SERVICE-INFO

Nieuwe spanrolkit/set met motorhouder voor Chevrolet / Opel / Vauxhall 1.7 l -dieselmotoren

Artikelnr.: 530 0492 10 (KIT)
530 0492 09 (SET)

Fig. 1: Vervangen spanrol 531 0166 20 (1) en opvolger 531 0819 10 (2)

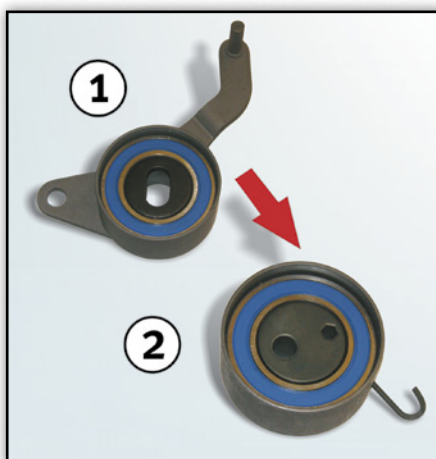
Bij het vervangen van de spanrol is door de bovengenoemde autofabrikanten voorzien in een artikelvervanging. De bestaande spanrol met artikelnummer 531 0166 20 wordt vervangen door de spanrol met artikelnummer 531 0819 10 (zie Fig. 1).

Fig. 2: Verpakkingsinhoud 530 0492 10

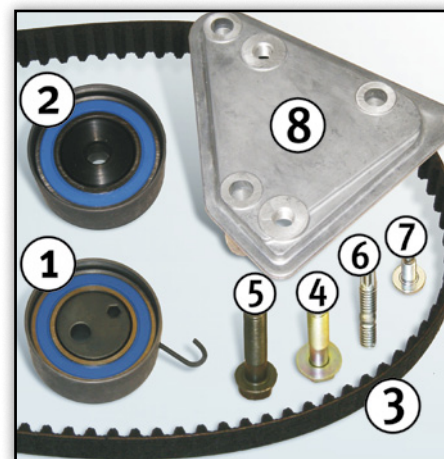
Bij de aanpassing is bij modellen tot motornummer 328704 de montage van een nieuwe motorhouder (zie Fig. 2, positie 8) vereist.

Schaeffler Automotive Aftermarket biedt daarom voor de aanpassing de spanrolkit 530 0492 10 alsmede de spanrolset 530 0492 09 aan. Beide artikelen zijn inclusief een nieuwe motorhouder.

Vanaf motornummer 328705 is de motorhouder (OE-nummer 684051) al gemonteerd. Voor deze voertuigen wordt de spanrolkit 530 0494 10 en de spanrolset 530 0494 09 zonder motorhouder aangeboden.
